정기(기동점검) 점검 결과보고

[신림공영차고지(저류조 포함)조성공사[장기1차]]

- 점검일시 : 2020.10.23 (금)
- 점검결과
- ◆ 점검자 : 전용현

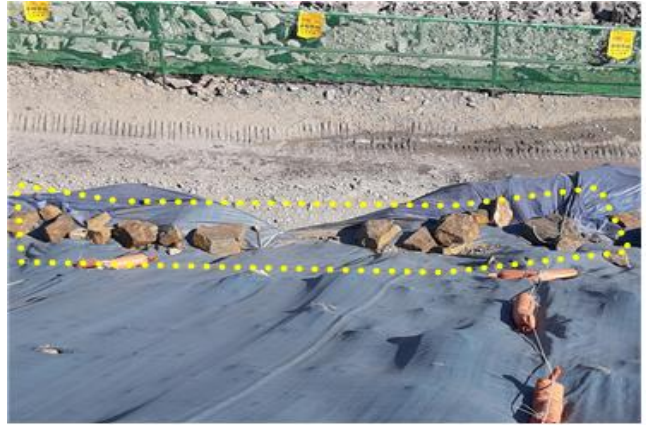
○ 낙하·비래 재해 예방(토목부)

- 가설도로 인접 사면구간은 보양용 천막을 돌로 고정하고 있어 발파 시 발생하는 진동에 의하여 단부에 가깝게 놓인 돌이 낙하하여 통행 근로자에게 재해를 유발할 수 있으니 안전대책 강구 요망.

- ※ 건설안전기본지침 P-21
(낙하재해예방 안전시설 및 작업기준)
- ※ 건설안전기본지침 P-18
(가설통로 안전시설 및 작업기준)
